新竹縣政府工程查核代表照片表

拍攝日期：111.10.04

工程名稱：111 年度峨眉鄉農路設施改善工程

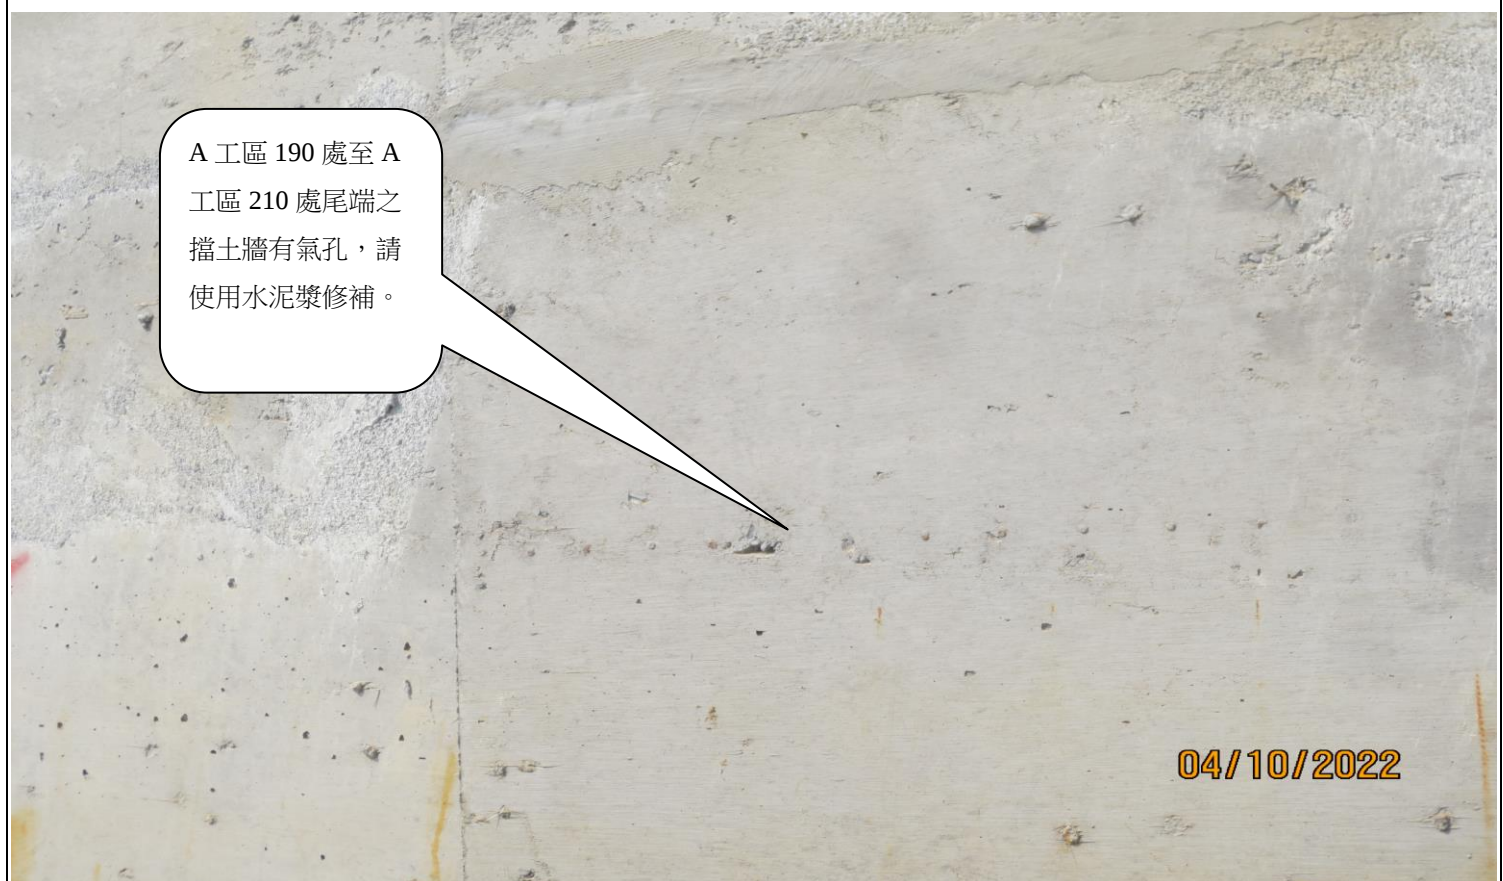
A 工區 190 處至 A 工區 210 處尾端之擋土牆有氣孔，請使用水泥漿修補。

A 工區 190 處至 A 工區 210 處尾端之擋土牆有氣孔，請使用水泥漿修補。

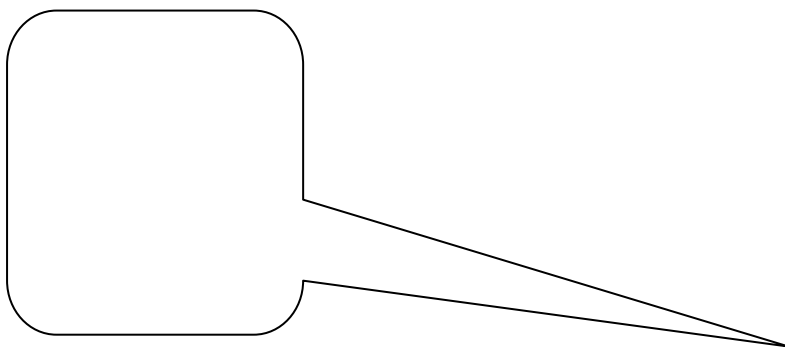
工程告示牌內容未符規定。(工地主任、專任工程人員應以行動電話登示及缺經費來源。)
